原子力所在地域首長懇談会 座長
東海村長 山田 修 殿
県央地域首長懇話会 座長
水戸市長 高橋 靖 殿

日本原子力発電株式会社
取締役社長 濱田 康 男

東海第二発電所の設置変更許可申請(安全審査申請)に係る確認・要請について[ご回答]

東海第二発電所の設置変更許可申請(安全審査申請)に係る確認・要請について[ご回答]

5. 使用済燃料貯蔵槽の冷却等のための設備

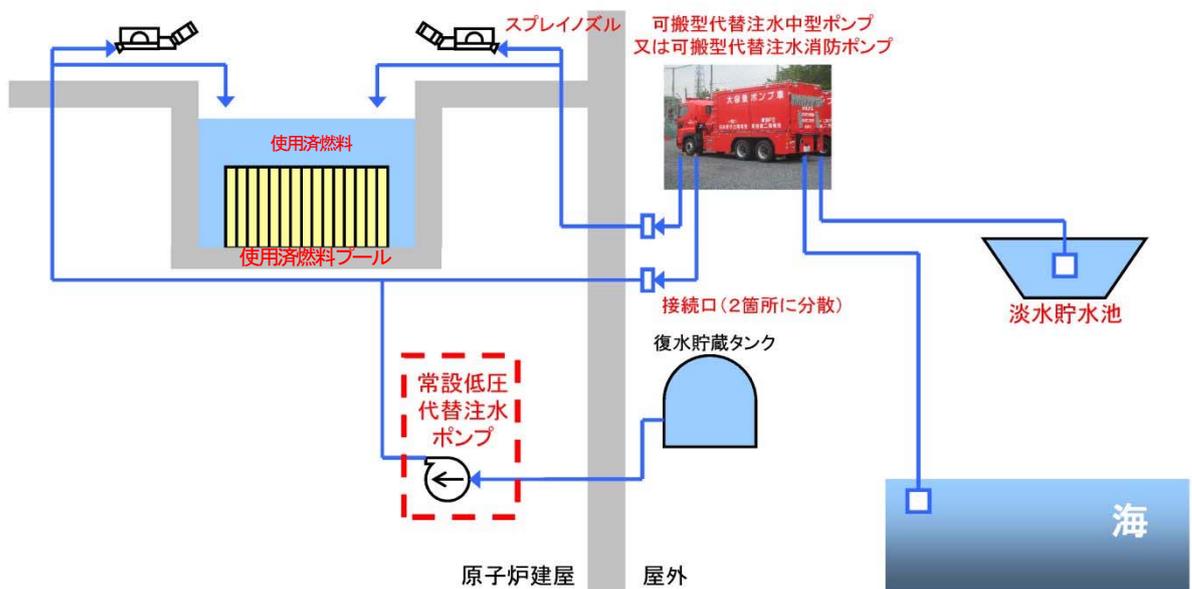
使用済燃料プールの冷却対策については、住民向け資料 P3 の下段に箇条書きで記載されているが、使用済燃料プールの冷却対策については、原子炉が再稼働しなくても対策が必要で、その対策は重要であることを住民向け資料に図示し、周知してほしい。

使用済燃料プールの冷却対策の具体的内容について、今後実施する地域住民の皆様への広報資料に取り入れるようにいたします。具体的には、「東海第二発電所の安全対策に関する地域の皆様方への情報提供の状況及び今後の対応について」に従って、住民の皆様を図を活用する等わかりやすい表現にして、今後発行予定の新聞折込みチラシ等に反映してまいります。

使用済燃料プールの安全確保対策に関して、常設の代替ポンプ及び可搬型の代替ポンプを用いて、プールへの注水機能及びスプレイ機能を確保します。

海洋への拡散抑制設備（汚濁防止膜）

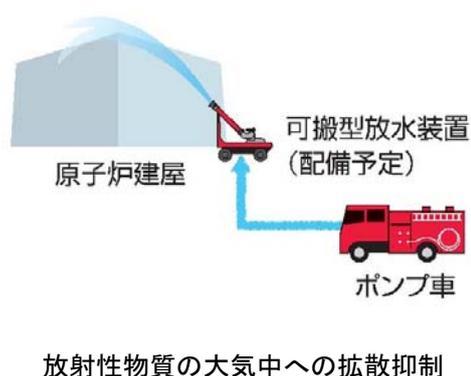
放射性物質の拡散を抑制するための設備については、住民向け資料 P3 の下段に箇条書きで可搬型放水装置の配備、海洋への拡散抑制設備の配備が記載されているが、わかりやすく図示して周知してほしい。

放射性物質の拡散を抑制するための設備（可搬型放水装置の配備、海洋への拡散抑制設備）について、今後実施する地域住民の皆様への広報資料に取り入れるようにいたします。具体的には、「東海第二発電所の安全対策に関する地域の皆様方への情報提供の状況及び今後の対応について」に従って、住民の皆様によりわかりやすい表現にする等工夫して今後発行予定の新聞折込みチラシ等に反映してまいります。

放射性物質の拡散抑制に関して、可搬型放水装置による原子炉建屋等への放水による放射性物質の大気中への拡散抑制（左図）及び海洋への拡散抑制設備（汚濁防止膜）による汚染水の外洋への拡散抑制（右図）のための手段を確保します。

参考5-2 方位別のめやす線量を超える距離(東海第二)

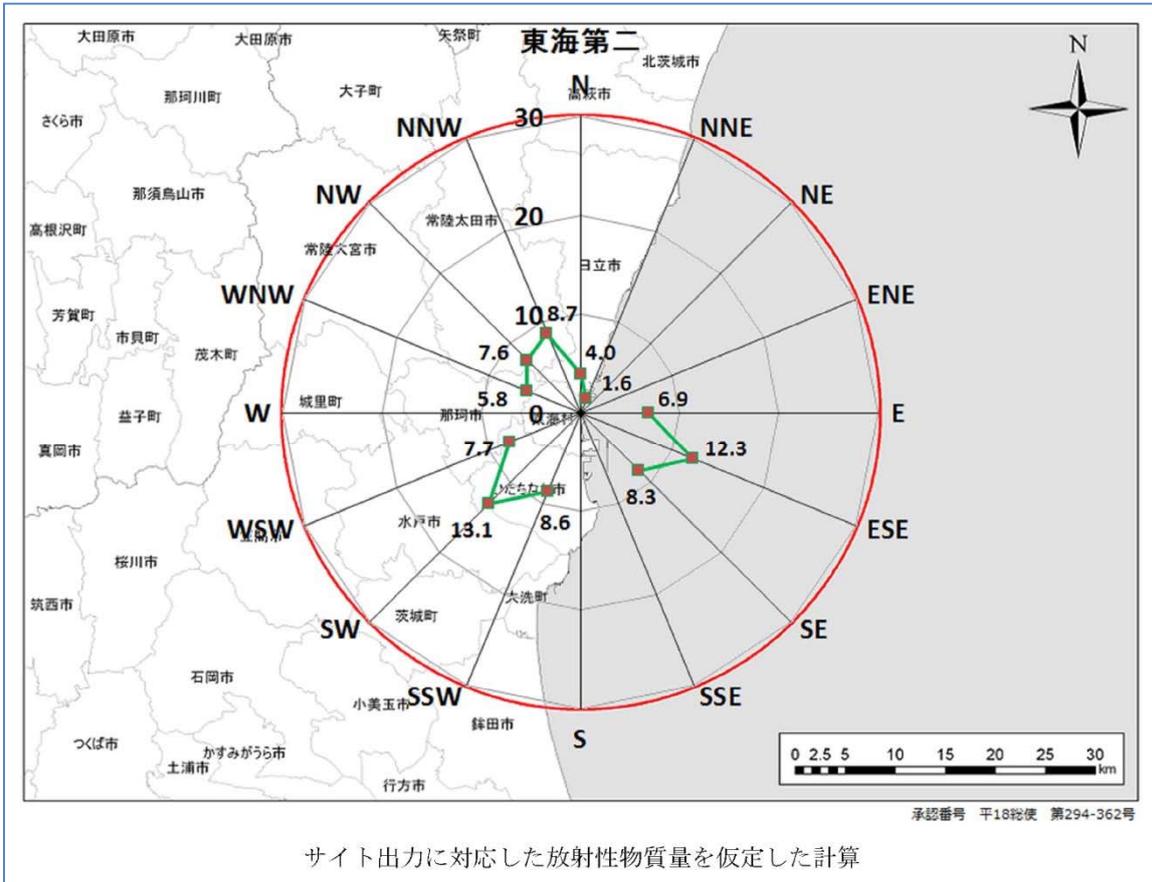
格納容器破損の事態となった時の環境評価（放射性物質の放出の評価、被曝の評価）は実施したのか、今後実施するのか。今後どう説明するのか確認したい。

格納容器破損時の評価については、原子力規制委員会が定める「実用発電用原子炉に係る重大事故時の制御室及び緊急時対策所の居住性に係る被ばく評価に関する審査ガイド」において緊急時対策所、緊急時制御室（所謂、第二中央制御室）で、福島第一原子力発電所事故と同等の放出量を想定して対策要員の被ばく線量を評価することが求められており、その判断基準は、対策要員の実効線量が7日間で100mSvを超えないこととされています。東海第二発電所でもこの基準を満足するよう各種対策を実施する予定です。

格納容器破損時の一般公衆の被ばく評価について審査ガイドにて求められていませんが、平成24年10月に原子力規制庁が道府県が地域防災計画を策定するにあたり参考とするために実施した「放射性物質の拡散シミュレーションの試算結果について」があります。これによると、福島第一原子力発電所1～3号機の3基分の総放出量（よう素換算で77万テラベクレル）を東海第二発電所の出力と福島第一1～3号機の合計出力の出力比に応じて補正を行った上で、一度に放出されたと仮定し評価した結果、東海第二発電所では7日間で100mSvとなる距離が最大となるのは南西方向で13.1kmと試算されています。この距離は「原子力災害対策指針」で定めるUPZ（緊急時防護措置を準備する区域：原子力施設から概ね30km）内に収まっています。但し、この評価における放射性物質の拡散予測には評価上の限界（地形情報を考慮していない等）があるため、その結果については目安として参考にすべきデータであることに留意が必要とされています。（別紙参照）
